Liegenschaft:

Dr.-Weiß-Schule Eberbach

**Bewertungen:****Städtebauliche Wertung:**

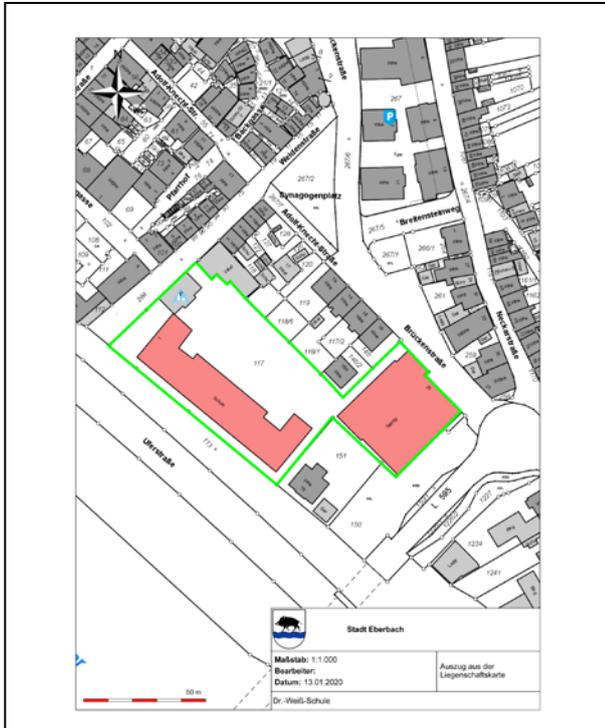
Das Objekt liegt im unbeplanten Innenbereich nach § 34 Baugesetzbuch (BauGB). Weiterhin ist das Objekt in der Liste der Kulturdenkmale in BW erfasst. Die Errichtung einer PV-Anlage am Rande des historischen Stadtkerns würde zu einer negativen Beeinträchtigung der Altstadtsilhouette entlang des Neckar führen.

Eine denkmalschutzrechtliche Genehmigung wäre mit dem Amt für Denkmalschutz abzustimmen.

Sanierung der Dachflächen in den nächsten Jahren geplant. Aufgrund der Fledermauspopulation schwieriges Arbeiten. Die Dachfläche und das Gebäude sind stadtbildprägend.

Rathaus Eberbach

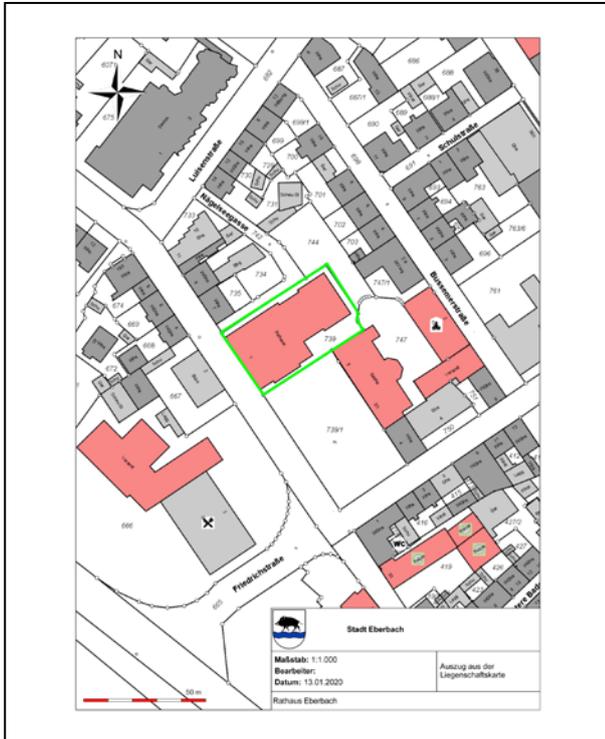
Fläche ist interessant.

Das Objekt liegt im unbeplanten Innenbereich nach § 34 Baugesetzbuch (BauGB). Weiterhin ist das Objekt Teil des "Gesamtensembles" des Leopoldsplatzes. Die Errichtung einer PV-Anlage, im Besonderen zur Seite des Leopoldsplatzes, würde zu einer negativen Beeinträchtigung des Platzes sowie des dortigen städtebaulichen Gefüges führen. Denkbar wäre die Installation einer PV-Anlage an der Südwestseite auf der dort nicht einsehbaren Dachfläche.

Grundsätzlich spricht nichts gegen eine Belegung durch Paneele.

Stadthalle Eberbach

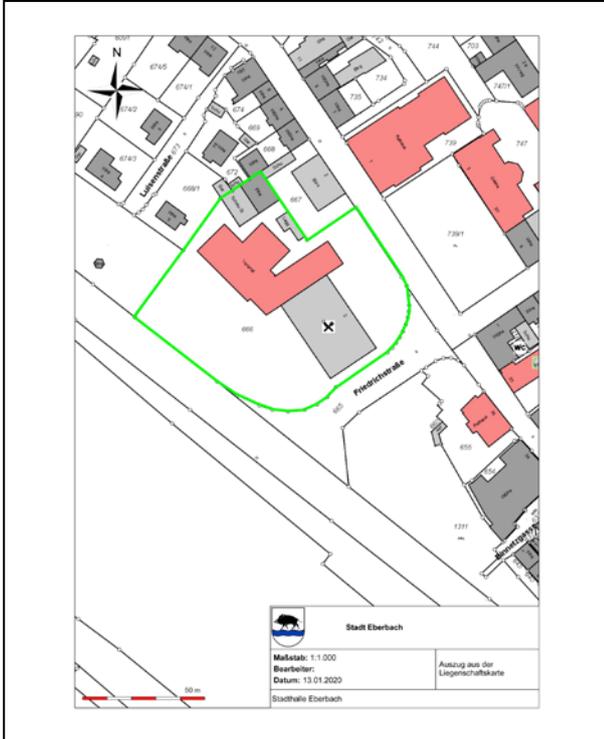
Nur Fläche von der Friedrichstraße interessant, Fläche zu klein.

Das Objekt liegt im unbeplanten Innenbereich nach § 34 Baugesetzbuch (BauGB). Weiterhin ist das Objekt Teil des "Gesamtensembles" des Leopoldsplatzes.

Die Errichtung einer PV-Anlage, im Besonderen zur Seite des Leopoldsplatzes würde zu einer negativen Beeinträchtigung des Platzes sowie des dortigen städtebaulichen Gefüges führen. Weiterhin würde die Errichtung einer PV-Anlage am Rande des historischen Stadtkerns zu einer negativen Beeinträchtigung der Silhouette entlang des Neckars mit der dortigen Grünanlage führen.

Aus statischer Hinsicht keine Anlage möglich.

Fläche ist interessant.

Feuerwehrhaus Eberbach

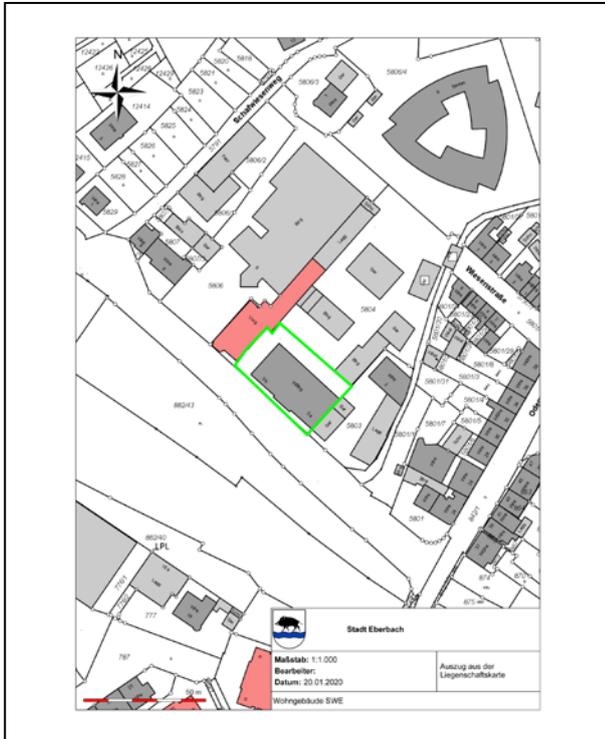
Das städtebauliche Umfeld ist durch eine gewerbliche Nutzung sowie öffentliche Nutzungen (Städtische Servicebetriebe) geprägt. Denkbar wäre die Installation einer PV-Anlage auf der Dachfläche.

Eine Belegung einer Teilfläche ist bereits vorgesehen. Weitere Flächen sind möglich.

Stadt baut, SWE ggf. Betriebsführung, Restfläche in Prüfung

Campingpark Eberbach

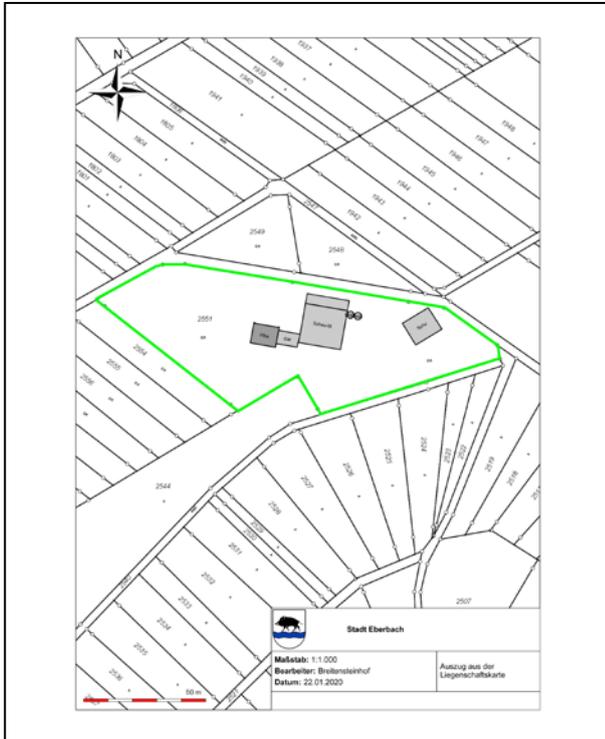
Das Objekt liegt im Plangebiet des Bebauungsplanes "Sport- und Erholungsgebiet Au, Teilbereich West". Die Errichtung einer PV-Anlage wäre im Bereich des eingeschossigen Gebäudeteiles denkbar.

Grundsätzlich keine Einwände gegen eine Nutzung. Eine Nutzung durch Solarthermie wäre vielleicht besser, ansonsten ist eine Überprüfung der Statik notwendig. Abstimmung mit dem Pächter erforderlich.

Fläche ist interessant.

Kläranlage Eberbach

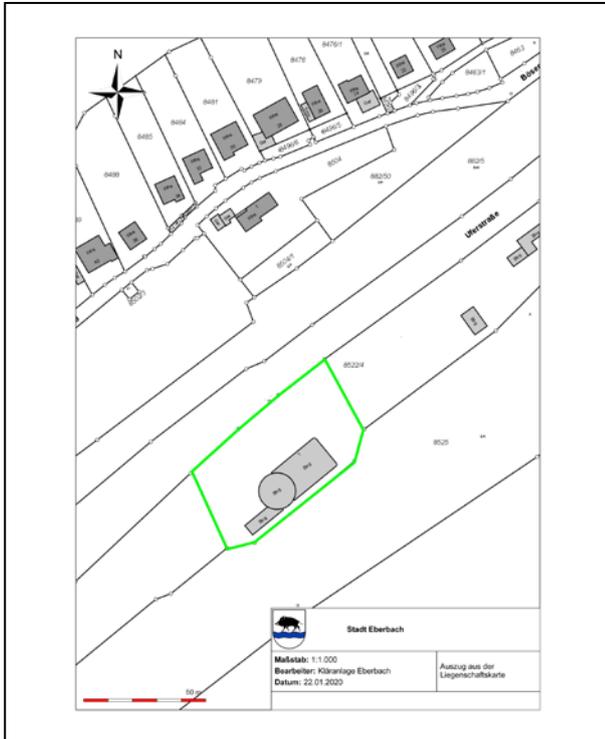
Die Errichtung von PV-Anlagen sowohl auf den Dachflächen als auch auf den Wandflächen des Betriebsgebäudes wären denkbar.

Grundsätzlich keine Einwände gegen eine Nutzung. Zugang nur bedingt möglich. Überprüfung der Statik notwendig. Absprache mit der Betriebsführung erforderlich.

Beschattung durch Faulturm, Nebengebäude (Trafo) kl. Fläche möglich

Notunterkunft Eberbach

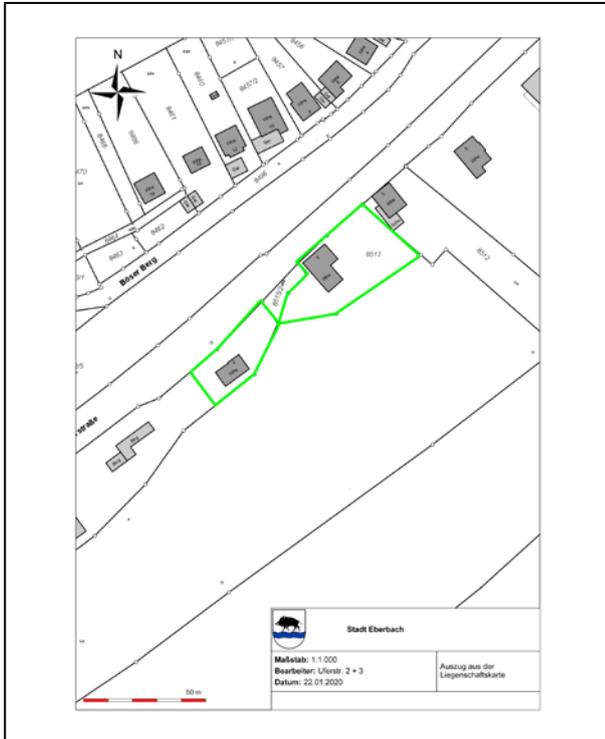
Das Objekt liegt im Aussenbereich gemäß § 35 BauGB.
Die Errichtung von PV-Anlagen auf den Dachflächen des Gebäudes wäre denkbar.

Grundsätzlich keine Einwände gegen eine Nutzung. Vorhandene Dacheindeckung schlecht, müsste ausgetauscht werden. Reststanddauer des Gebäudes ist zu bedenken. Überprüfung der Statik notwendig.

Dachständer

Notunterkünfte Eberbach

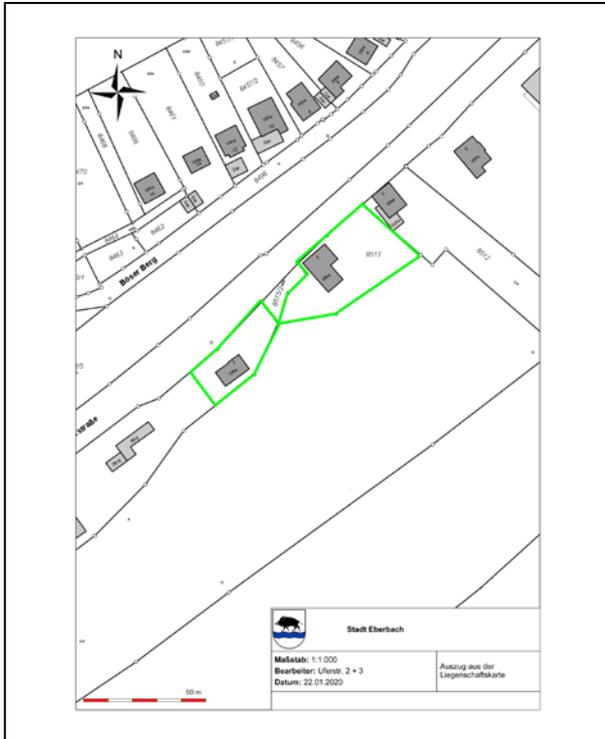
Die Errichtung von PV-Anlagen auf den Dachflächen des Wohngebäudes wäre denkbar.

Grundsätzlich keine Einwände gegen eine Nutzung. Vorhandene Dacheindeckung schlecht, müsste ausgetauscht werden. Reststanddauer des Gebäudes ist zu bedenken. Überprüfung der Statik notwendig.

Dachständer

Notunterkünfte Eberbach

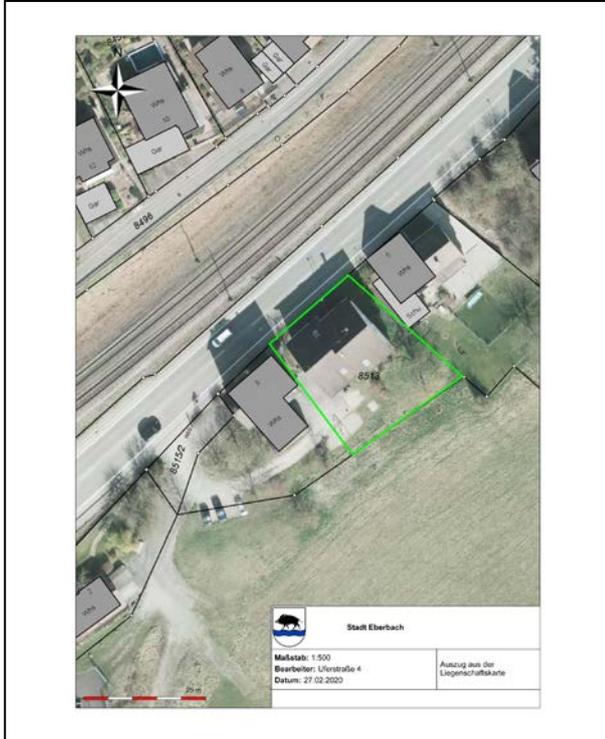
Die Errichtung von PV-Anlagen auf den Dachflächen des Wohngebäudes wäre denkbar.

Grundsätzlich keine Einwände gegen eine Nutzung. Vorhandene Dacheindeckung schlecht, müsste ausgetauscht werden. Überprüfung der Statik notwendig.

Fläche ist interessant.

Kulturzentrum Depot 15/7 Eberbach

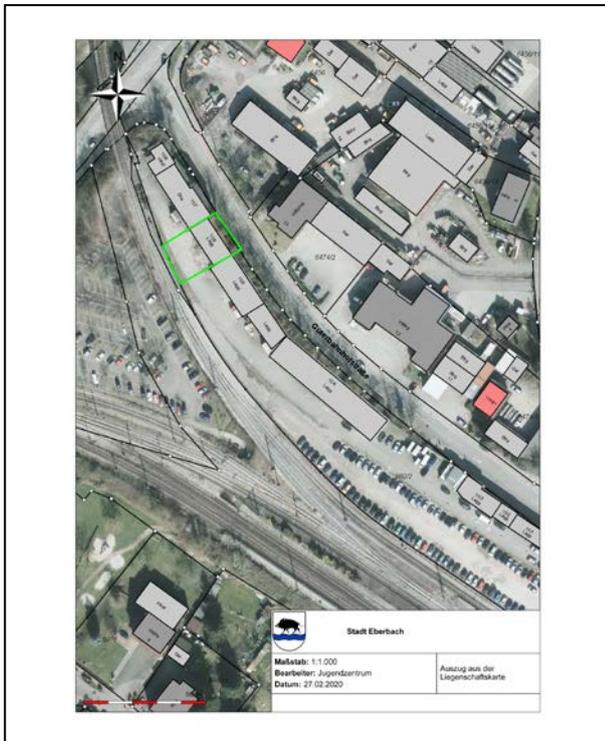
Das städtebauliche Umfeld ist durch das westlich angrenzende Bahngelände der Bahnlinie Eberbach-Darmstadt, durch gewerbliche sowie öffentliche Nutzungen (Feuerwehr, Städtische Servicebetriebe) geprägt. Denkbar wäre die Installation einer PV-Anlage auf der Dachfläche.

Grundsätzlich keine Einwände gegen eine Nutzung. Überprüfung der Statik notwendig. Entsprechende Beschlussfassung bereits erfolgt.

Fläche ist interessant.

Festhalle Rockenau

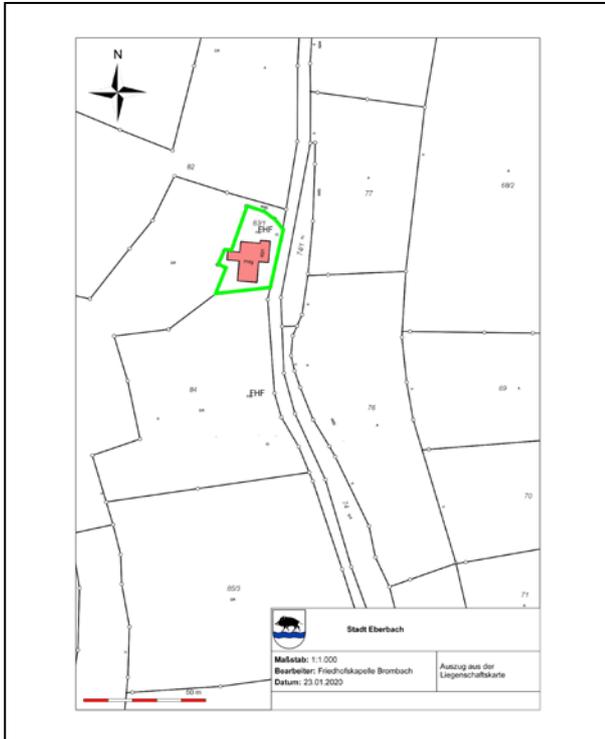
Das städtebauliche Umfeld ist überwiegend durch eine Wohnbebauung geprägt. Denkbar wäre die Installation einer PV-Anlage auf der Dachfläche.

Aus statischen Gründen keine Aussage möglich. Überprüfung der Statik notwendig.

Fläche ist interessant.

Friedhofskapelle Brombach

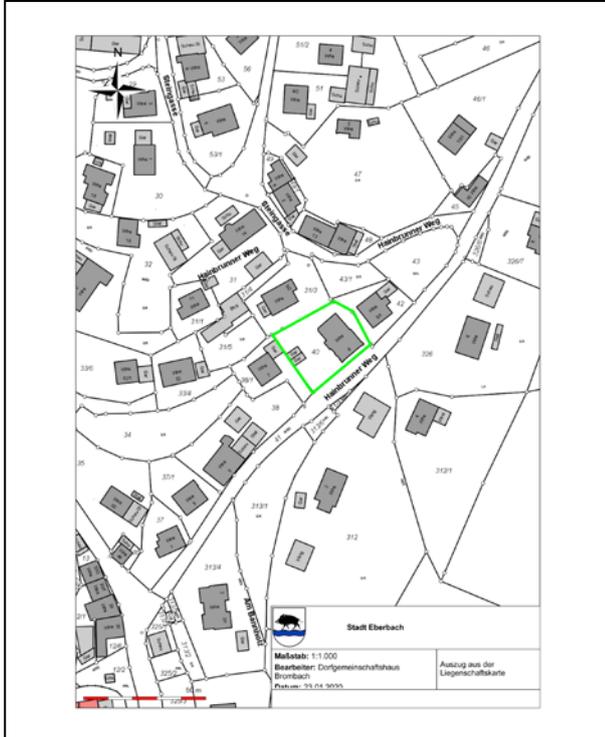
Unter Berücksichtigung der örtlichen Situation hinsichtlich der Situierung der Aussegnungshalle im Außenbereich sowie im Bereich der dortigen Talsenke sollte von der Installation einer PV-Anlage auf der Dachfläche abgesehen werden.

Grundsätzlich keine Einwände gegen eine Nutzung. Überprüfung der Statik notwendig.

Fläche uninteressant, versch. Dachfläche, Beschattung.

Dorfgemeinschaftshaus Brombach

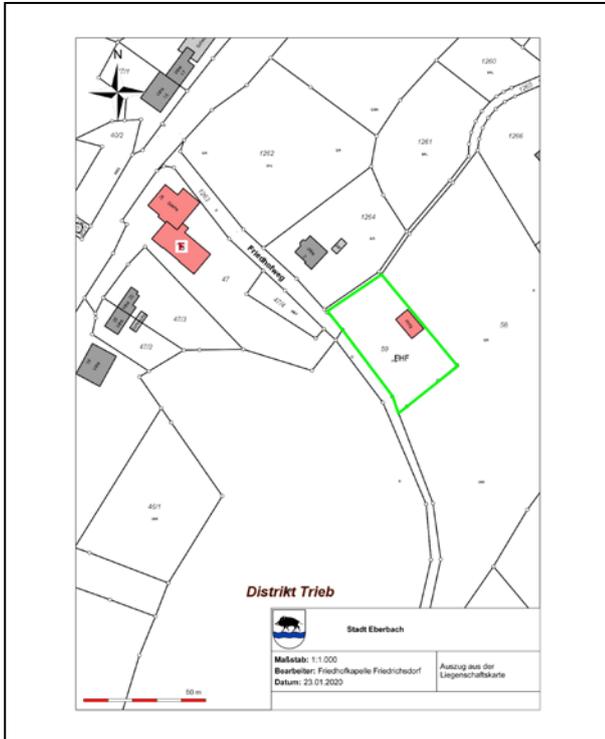
Denkbar wäre eine Installation von PV-Anlagen auf Teilen der Dachfläche.

Grundsätzlich keine Einwände gegen eine Nutzung. Umbau zum Dorfgemeinschaftshaus geplant. Ausführung der Neueindeckung 2021 geplant. Überprüfung der Statik notwendig.

Fläche uninteressant, versch. Dachflächen.

Friedhofskapelle Friedrichsdorf

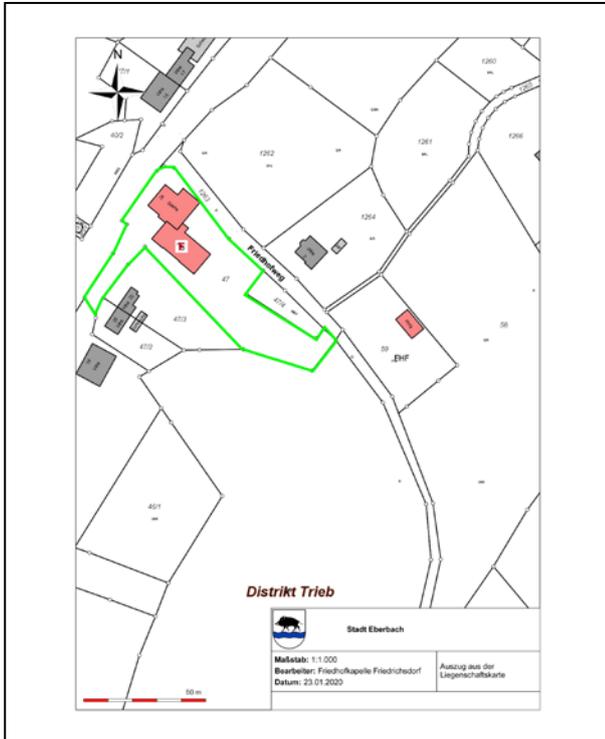
Denkbar wäre die Installation einer PV-Anlage auf der Dachfläche.

Grundsätzlich keine Einwände gegen eine Nutzung. Überprüfung der Statik notwendig. Empfehlung Klärung mit den Kirchenvertretern aus Pietätsgründen.

Kleine Fläche, aber möglich.
